Emne: Borehol under VA-anlegg

I samband med utbygging av nytt bustadfelt på Seim må BKK Nett kable deler av ei høgspenlinje. For å unngå at det blir ståande igjen eit spenn med høgspenlinje ser me på mulighetane til å kabel litt meir enn det som strengt tatt trengst for å frigi det planlagte bustadfeltet.

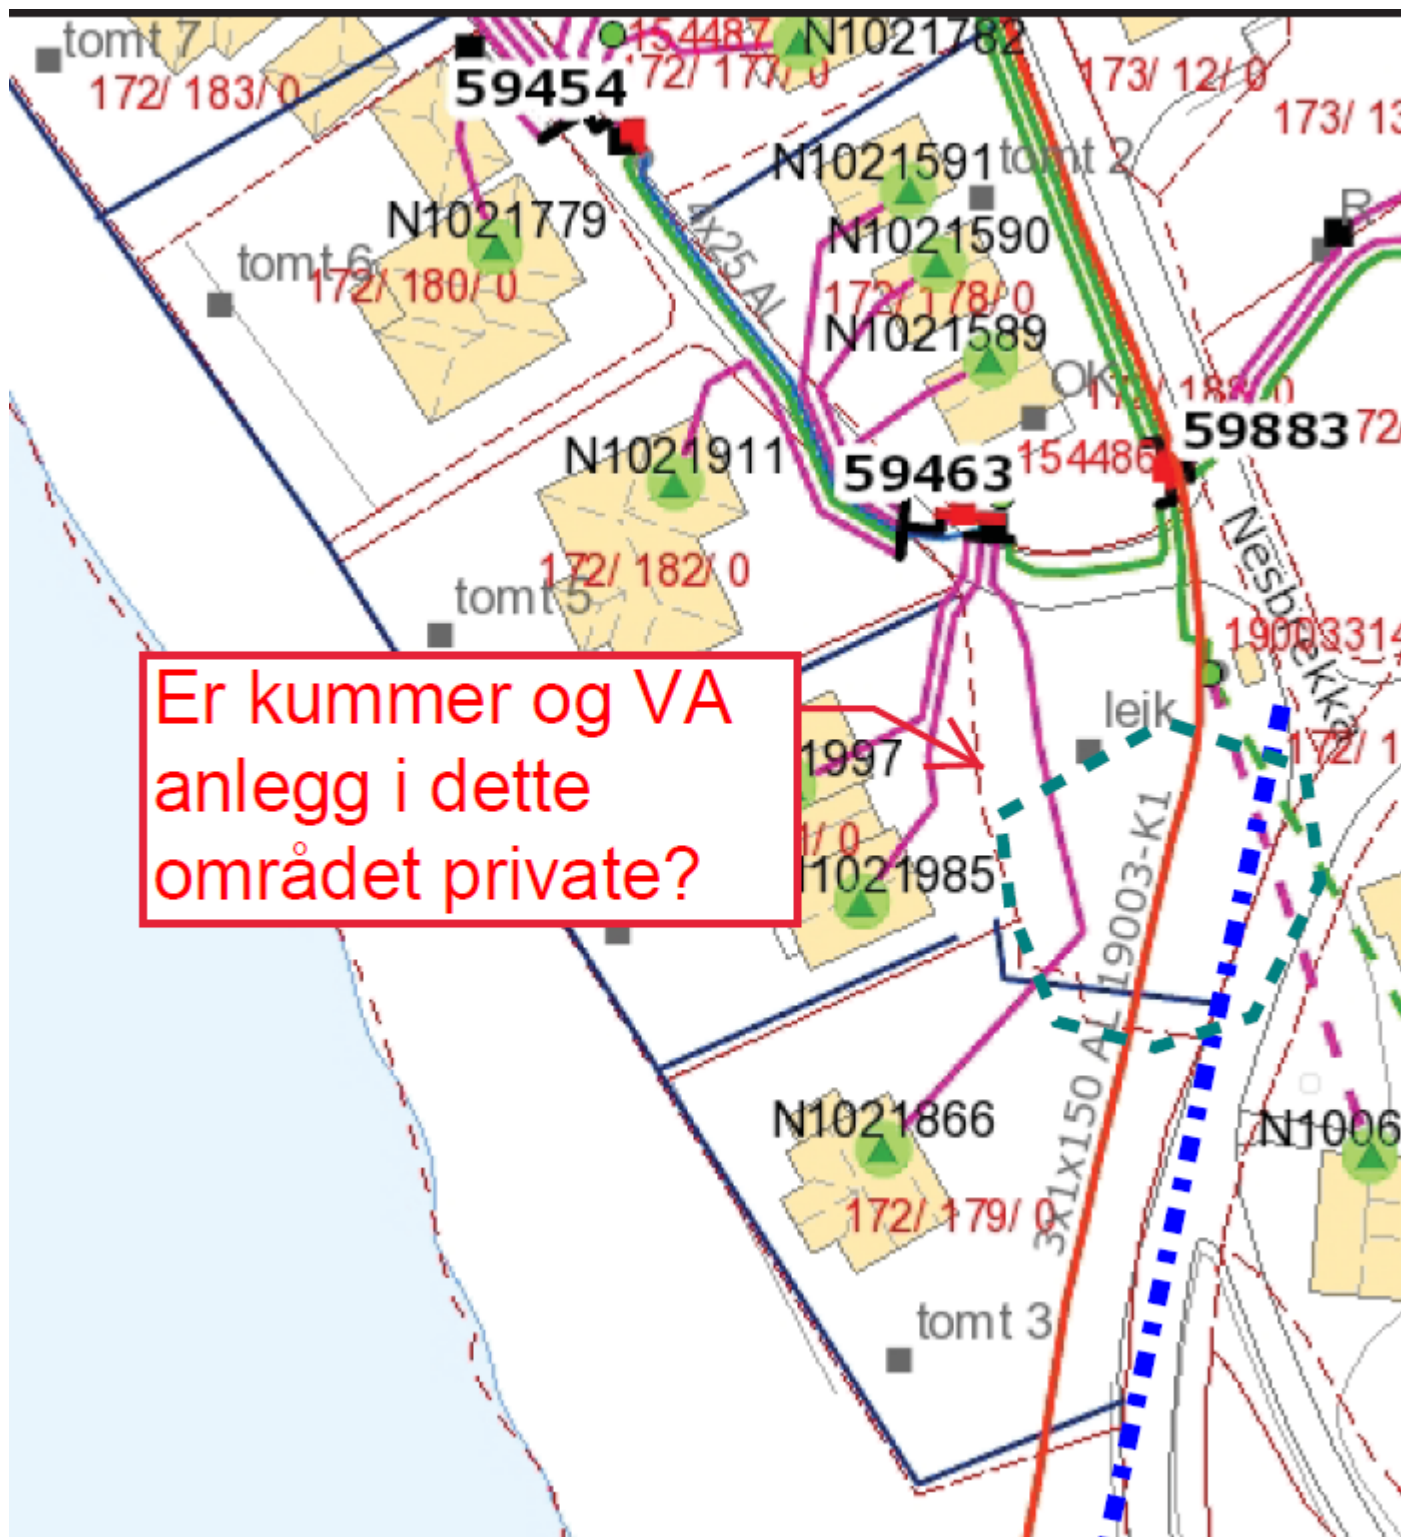
Hei
Takk for tilbakemelding. Slik eg forstår deg er då kummer og tilhørande VA anlegg vist i utsnittet under private.

Vedlagt ligg eit kart som viser den planlagte traseen for kabelen, der det meste er tenkt å gå gjennom borehol om mulig. Me ber om å få tilsendt kart som viser plassering av dykkar anlegg og helst dybde om mulig.

Der som pilen står i kartet, er det privat.
Alle stikkeidningar ifrå hovudstrekket på vatn og avlaup som går inn til bustader er private.
Elles er det kommunalt stort sett.

Vi har eit borehol for avløp Ø22 som vist på vedlagt kart.

Eg har ikkje nøyaktig høgde på boreholet med Renseanlegget ligg på kote 5 og avløpskum på kote 10.

Då ligg vel innløp borehol på ca kote 8-8,5 og Renseanlegget på ca cote 4-4,5 m.
